Commune de PRALOGAN-LA-VANOISE

- Projet de renouvellement urbain de l'îlot du Doron
- Procédure de déclaration de projet emportant mise en compatibilité du PLU

AVIS DE LA MRAE

MÉMOIRE EN
RÉPONSE À L'AVIS
DE LA MRAE

Figure 2: Evolution du schéma d'intention du projet (avant Mecdu à gauche /après Mecdu à droite) - Source : rapport de présentation

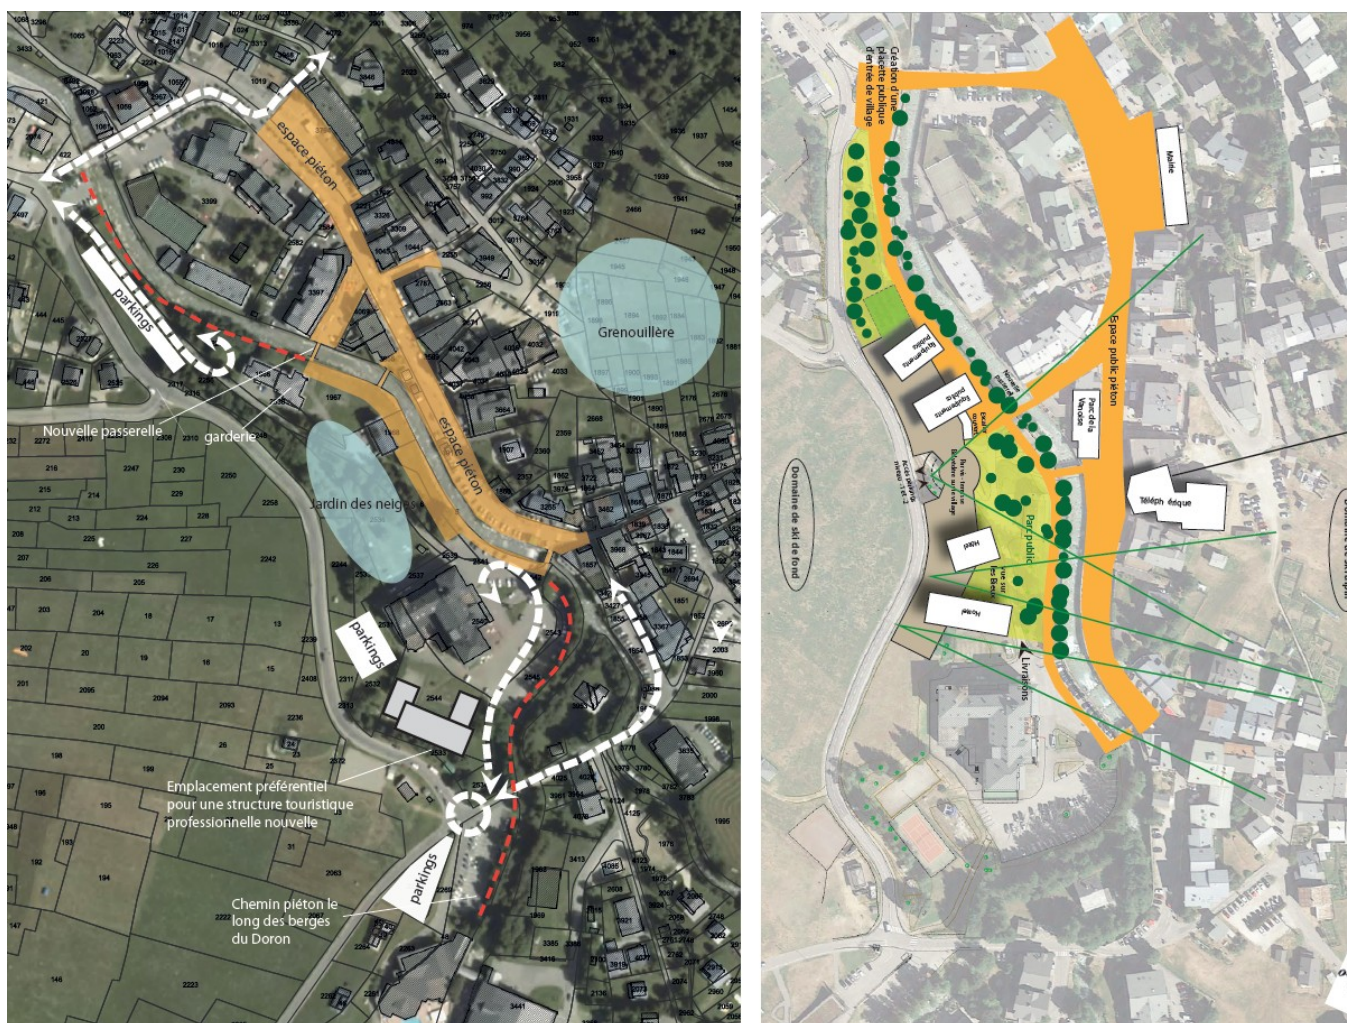
Toutefois, le schéma d'intention de l'OAP officielle n'est pas aussi précis que celui présenté dans l'évaluation environnementale et il ne comprend aucune légende localisant les mesures retenues (haie mixte, maintien de la végétation de bord de cours d'eau, nichoirs à hirondelles et à passe-reaux, gîtes à chiroptères, tour à Hirondelles de fenêtre).

- **compléter l'OAP dédiée à l'aménagement de l'île du Doron en intégrant le schéma d'intention présenté dans le rapport restituant la démarche de l'évaluation environnementale qui s'avère plus complet que le schéma actuellement proposé ;**
